Check- & dataliste

Afgiver/overdrager: Hinnerup Kommune, V. Lars Elgård

Modtager: Grf. Højager v. Klavs Vejlang

Placering: Stikvejene C-C, D-D, E-E og F-F

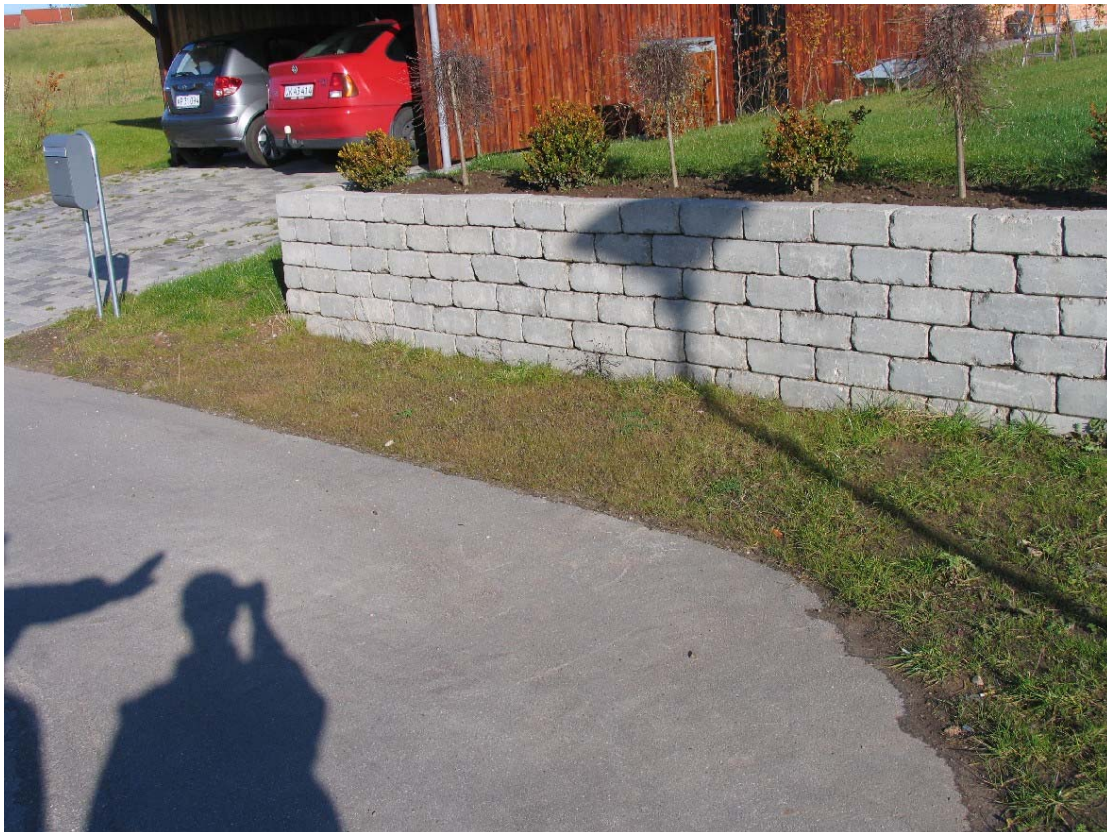
Afvandingsfejl.

Placering: Asfaltarealer - vulster

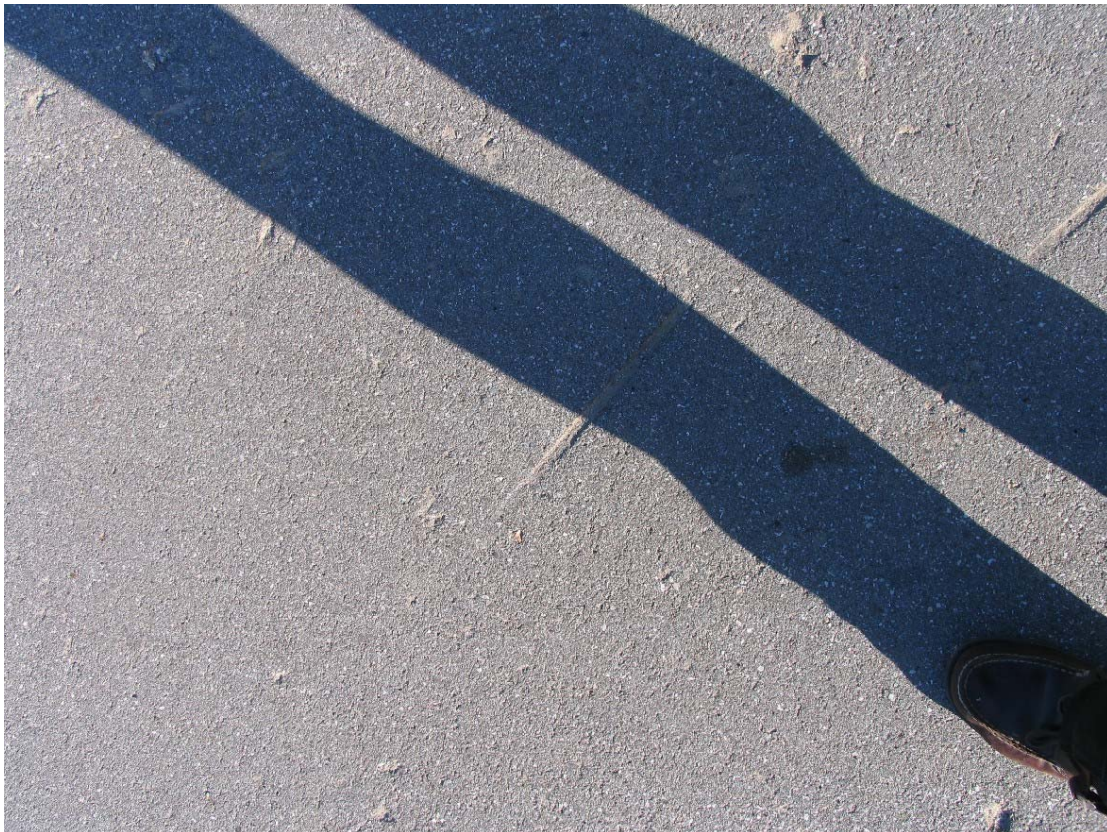
Vulster i asfaltmaterialet.
